**AVIS RELATIF À LA PROTECTION
CONTRE LES EVENTUELS EFFETS NOCIFS ET NUISANCES
PROVOQUÉS PAR LES RAYONNEMENTS NON IONISANTS
GÉNÉRÉS PAR DES ANTENNES ÉMETTRICES STATIONNAIRES**

Commune : MONS - Exploitant : TELENET GROUP

Référence exploitant : HT1755H

Rapport n° 3592 / 2023

Figure 1 : Vue en plan des lieux de séjour et des points de contrôle

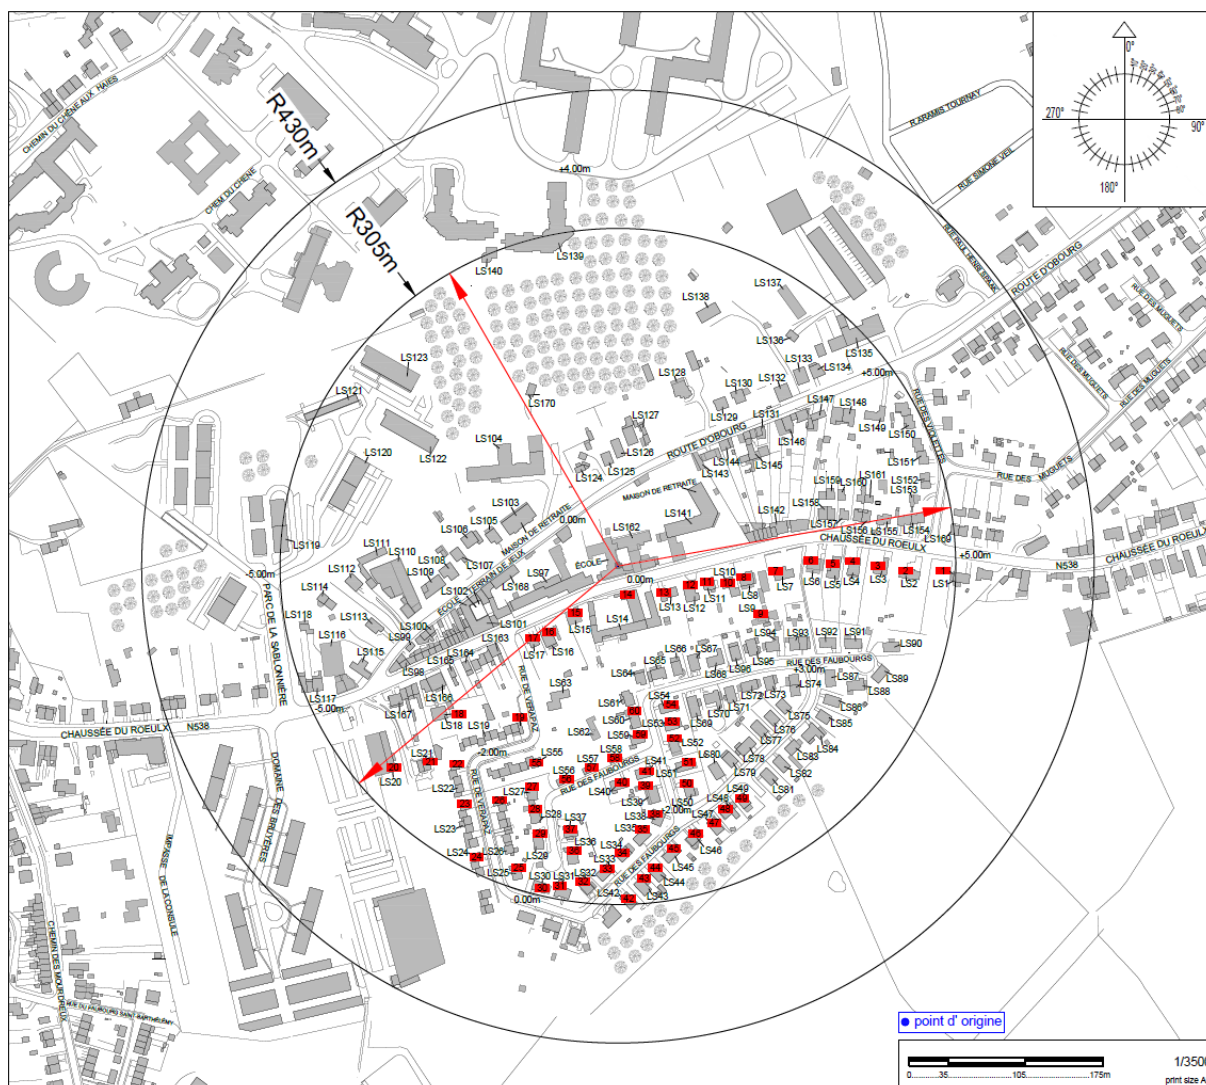
- le numéro du point de contrôle repris sur un des plans de la figure 1;
- le numéro du LS dans lequel se trouve le point de contrôle de la 1^{ère} colonne ;
- l'atténuation d'obstacle prise en compte pour le calcul de l'indice d'exposition dans le LS ;
- le résultat du calcul de l'indice d'exposition.

N° point de contrôle	LS	Atténuation (dB)	Indice d'exposition relatif à la limite par installation IE_i
124	LS124	3,0	0,998
12	LS12	3,0	0,992
177	LS141	3,0	0,928
16	LS16	3,0	0,892
102	LS102	0,0	0,839
17	LS17	3,0	0,808
104	LS104	3,0	0,728
125	LS125	3,0	0,725
11	LS11	3,0	0,716
103	LS103	3,0	0,713
174	LS97	3,0	0,627
142	LS142	3,0	0,609
10	LS10	3,0	0,606
8	LS8	3,0	0,595
101	LS101	3,0	0,520
163	LS163	3,0	0,507
126	LS126	3,0	0,493
182	LS8	3,0	0,465
183	LS168	3,0	0,464
7	LS7	3,0	0,407
181	LS163	3,0	0,388
127	LS127	3,0	0,386
63	LS63	3,0	0,374
105	LS105	3,0	0,374
180	LS142	3,0	0,334
164	LS164	3,0	0,333
98	LS98	3,0	0,327
143	LS143	3,0	0,315
189	LS170	3,0	0,308
106	LS106	3,0	0,286
9	LS9	3,0	0,283
165	LS165	3,0	0,280
6	LS6	3,0	0,277
173	LS106	3,0	0,273
19	LS19	3,0	0,264

Les résultats de l'évaluation décrite au paragraphe 4 indiquent que les antennes émettrices stationnaires de l'installation faisant l'objet du présent avis ne produisent pas, dans un lieu de séjour, un rayonnement électromagnétique maximum supérieur aux limites fixées à l'article 4 du décret.

Figure 2 : Vue en plan des installations d'antennes dans un rayon de 300 mètres autour de l'installation faisant l'objet de la demande d'avis

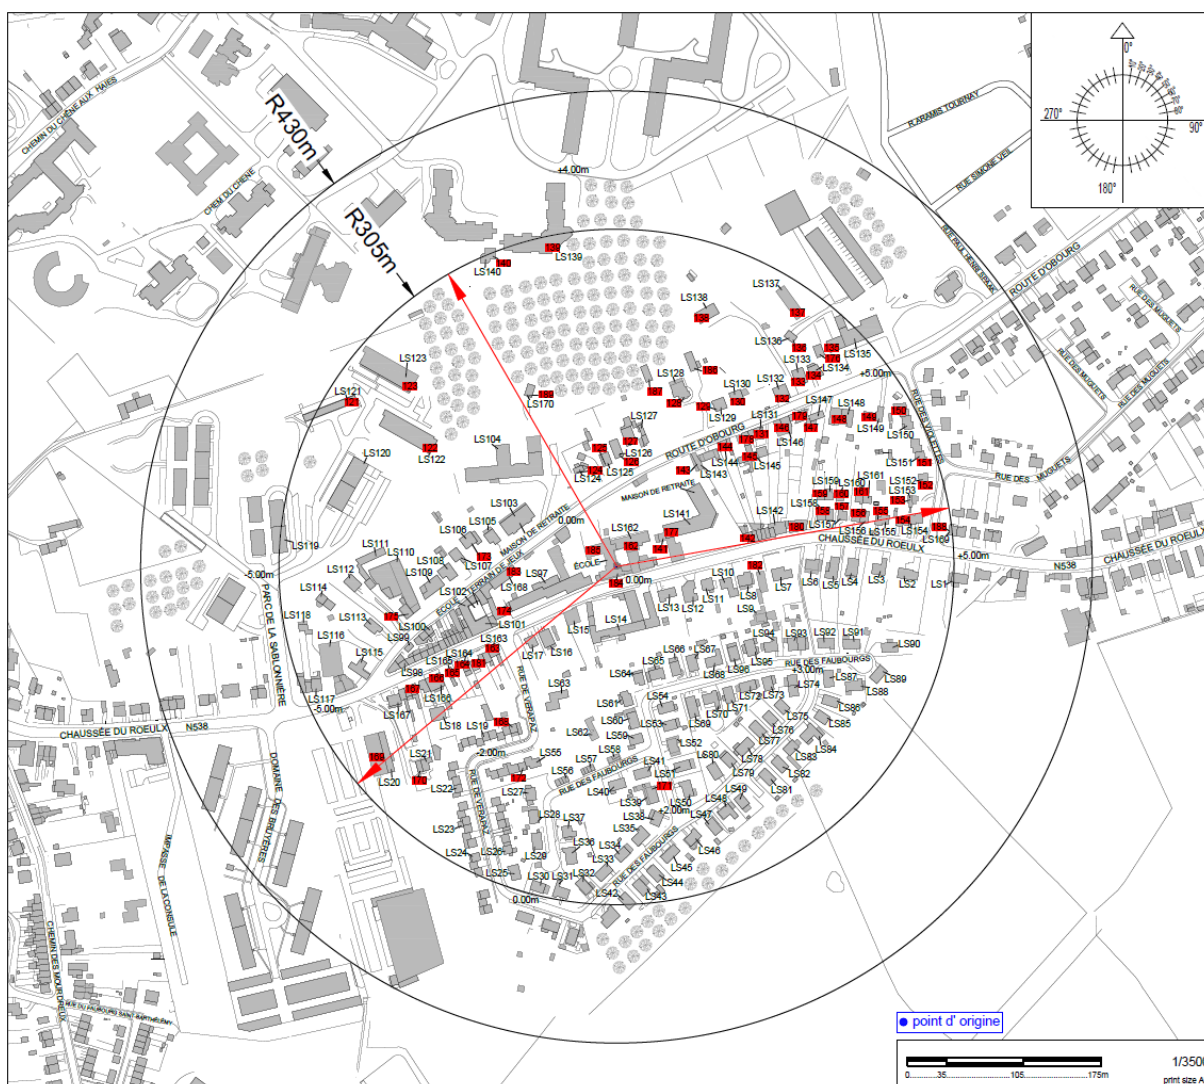
Le plan en projection verticale de la figure 2 indique la localisation des antennes actives éventuelles visées par le décret et situées dans un rayon de 300 mètres autour de l'installation référencée dans le paragraphe 2. Les données de localisation de ces antennes et les avis correspondant sont accessibles via le cadastre en ligne des antennes émettrices stationnaires⁶.

Compte tenu du nombre d'installations localisées dans la figure 2, il apparaît que l'intensité du rayonnement électromagnétique généré, dans les lieux de séjour situés à proximité de l'installation référencée dans le paragraphe 2, par l'ensemble des antennes émettrices stationnaires de l'ensemble des exploitants du même site d'antennes émettrices stationnaires respecte la limite fixée à l'article 4, § 2 du décret.
